改善箇所説明図

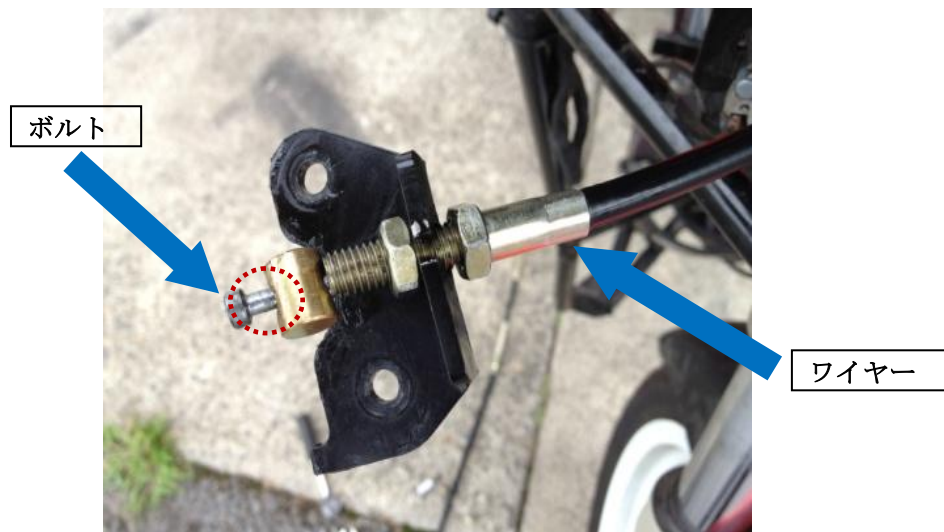
基準不適合発生箇所

この部分でワイヤーとボルトを溶接しているが、溶接が不適切なため剥がれてしまう

駐車ブレーキ操作レバー内部において、ワイヤーとボルトの溶接が不適切なため、駐車ブレーキ操作を繰り返すと溶接が剥がれて駐車ブレーキが作動しない可能性がある。

全車両、ワイヤーを対策品に交換する。また、ワイヤーへの負荷を低減するために取り回しを変更する。
